AG.2111.1.2022

**WYJAŚNIENIA I UZUPEŁNIENIE TREŚCI ZAPYTANIA OFERTOWEGO ORAZ ZMIANA
TREŚCI ZAPYTANIA OFERTOWEGO**

**dotyczy: Zapytania ofertowego pn. „Remont części nawierzchni placu manewrowego WORD
w Gorzowie Wlkp.”**

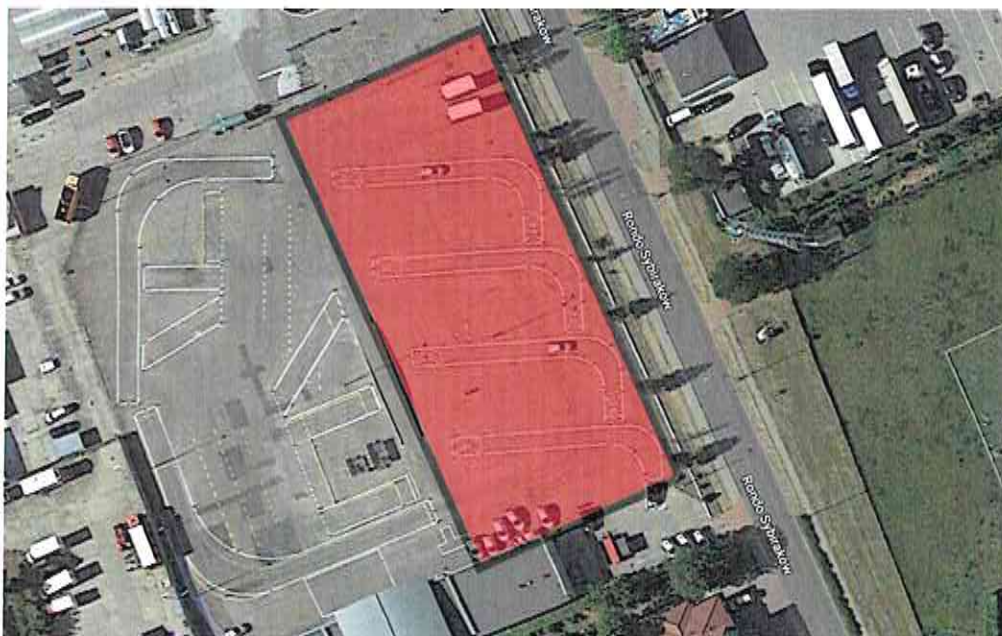
Prosimy o potwierdzenie, że na czas wykonywania robót (planowane 3 dni robocze), obszar zaznaczony na czerwono na fotografii poniżej będzie wyłączony z użytkowania przez pracowników i kursantów WORD. Jest to wymuszone ze względów technologicznych oraz bezpieczeństwa wszystkich osób przebywających w tym momencie na terenie robót.

Zgodnie z § 4 ust.1.i. Projekt umowy Wykonawca jest zobowiązany do prowadzenia prac w sposób umożliwiający niezakłócone funkcjonowanie Zamawiającego, w tym przeprowadzanie egzaminów praktycznych na placu manewrowym.

Zamawiający potwierdzenia, że na czas wykonywania całości robót, obszar zaznaczony na czerwono na fotografii powyżej będzie wyłączony z użytkowania przez pracowników i kursantów WORD.

Wykonawca zobowiązuje się do wykonania przedmiotu Umowy **do dnia 05 listopada 2022 r.** Zamawiający zastrzega, że **czas wykonywania całości robót** odbywać się będzie:

- a) **od piątku od godz. 15:00 do niedzieli do godz. 15:00**, w jednym z niżej wymienionych terminów:
- 09 - 11.09.2022 r.
 - 07 - 09.10.2022 r.
 - 21 - 23.10.2022 r.
 - 28 - 30.10.2022 r.
- lub**
- b) **od środy od godz. 12:00 do soboty do godz. 12:00**, w jednym z niżej wymienionych terminów:
- 26 - 29.10.2022 r.
 - 02 - 05.11.2022 r.
